Participation du public par voie électronique préalable à la création de la Zone d'Aménagement Concerté (ZAC) de rénovation urbaine du Haut du Mont-Mesly à Créteil

Réponse écrite à l'avis de l'autorité environnementale

**Avis en date du 16 janvier 2019
de la Mission régionale d'autorité environnementale d'Île-de-France
sur le projet de rénovation urbaine du Haut Mont-Mesly
à Créteil (Val de Marne)**

Mémoire de réponse suite à l'avis de la MRAe Île-de-France

*Périmètre de la ZAC projetée (source : dossier de ZAC)
(le Nord est à gauche du plan, les équipements publics existants et les secteurs
d'intervention mentionnés dans l'avis y sont figurés)*

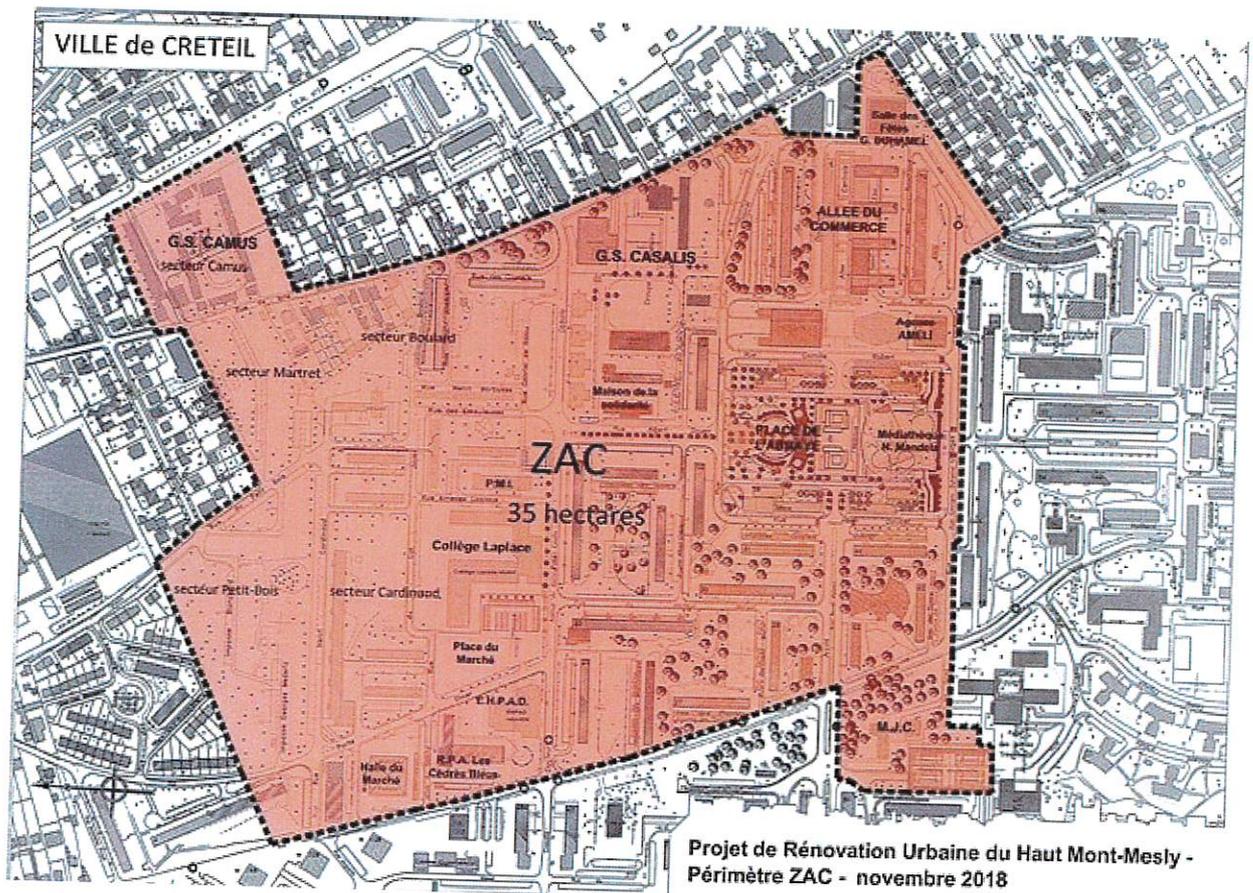
Plan masse indicatif du projet (source : étude d'impact, p 196)
(le nord est à gauche, l'absence de légende rend incertaine la lecture de ce plan : Les nouveaux immeubles de logement sont probablement ceux en orange vif)
